AVD.	P 8	GRUPP	84
BETR.	Tätninglist, framdörr	NR	1
		DATUM	Juli 75

Service meddelande

B-57876 Fixering av tätninglist

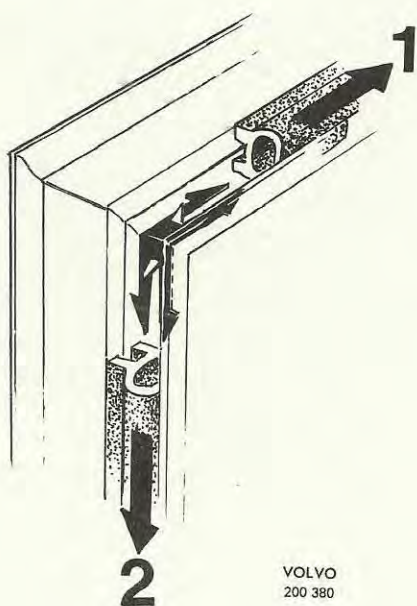
För att förbättra tätninglistens fixering, i bakre övre hörn, har ett nytt clips införts.

Clipset har detaljnummer 1247 604-0 och är infört i produktionen fr o m nedanstående chassinummer.

Det nya clipset kan användas som servicelösning på äldre vagnar och monteras enligt nedanstående.

1. Lyft upp tätninglisten och placera clipset i rännan enligt bild 1.
2. Montera listen, med en träspackel eller dylikt.
3. Dra i listen från hörnet mot dörrens framsida (1, bild 2).
4. Dra i listen från hörnet mot dörrens undersida (2, bild 2).
5. Justera listens hörn så att det ligger rätt i förhållande till dörrbågen.
6. Kontrollera att listen har fastnat i clipset. Gör om punkt 3-6 om listen inte fastnat.
